Benennung: Verstärkung des inneren Lagers des BK-Umlenkhebels am Hauptspant.

LTA Nr. 6/62-2 + 70-50

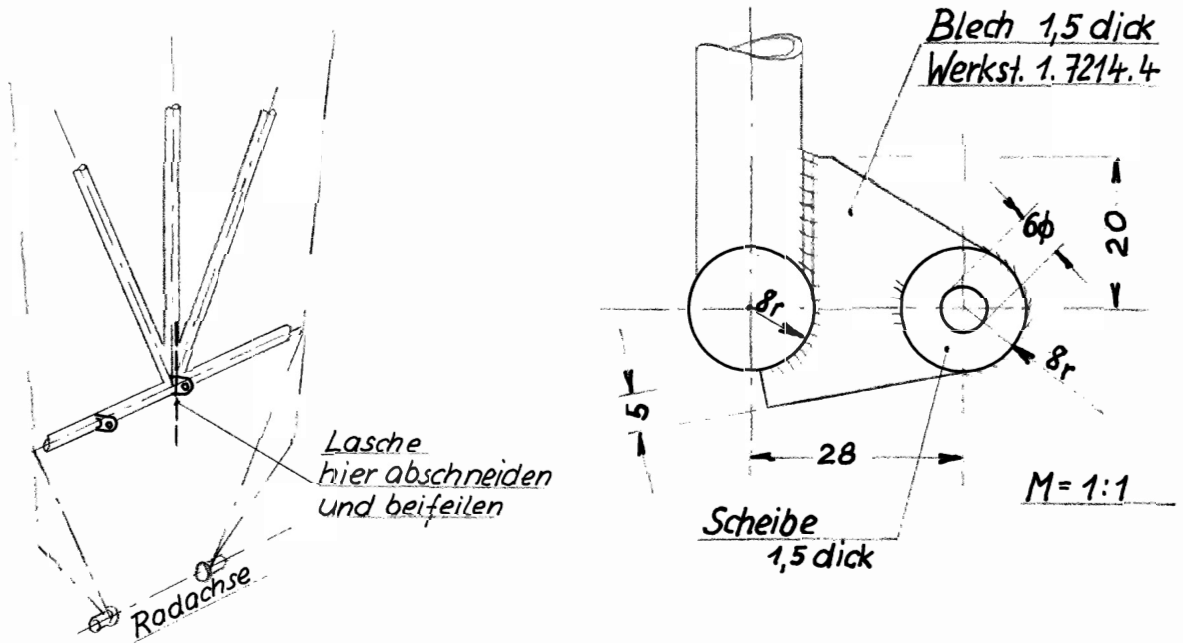
Begründung: Die Lagerlasche ist abgebrochen.

- 1) Der Umlenkhebel ist auszubauen.
- 2) Die mittlere Lagerlasche ist abzusägen (siehe Skizze).
- 3) Die neue Lasche nach Zeichnung ist anzuschweißen.  
Vorsicht: Feuerlöscher bereit halten. Die benachbarte Bespannung mit feuchten Tüchern abdecken. Bespannung, soweit erforderlich, entfernen.
- 4) Geschweißte Teile neu lackieren.
- 5) Umlenkhebel wieder einbauen und versplinten.
- 6) Bespannung reparieren.
- 7) BK - Stoßstangen am Verstellkopf oben neu einstellen und Funktionsprobe machen.

Zeichnung Nr. L-216.11-S 7  
ändern.
